Z Á P I S

o prohlídce podle § 62 zákona č.254/2001 Sb., v platném znění
technicko-bezpečnostní dohled (TBD) nad vodními díly

Vodní dílo: Přehrada HORNÍ BEČVA

Datum prohlídky: 6. listopadu 2018

Obr. 5: Rozstřikovací uzávěr (závada č.1)

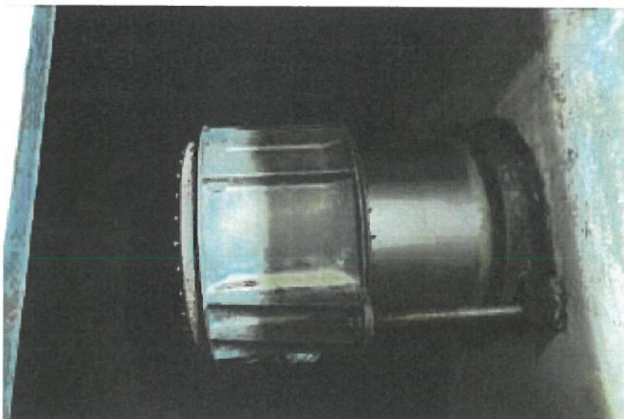
- vzhledem k rozsáhlým korozním projevům provést celkovou opravu obou rozstřikovacích uzávěrů (RU) DN 1000 - *REPAIRACE 6-11/2019*
- kontrolu vnitřního stavu klapkových uzávěrů DN 1200 a jejich seřízení při demontáži RU - *REPAIRACE 6-11/2019*
- opravu poškozených protikorozních ochran potrubí a zařízení spodních výpustí - *REPAIRACE 6-11/2019*

ZHM navrhne uvedenou akci do Věcného plánu oprav a investic PM. ✓
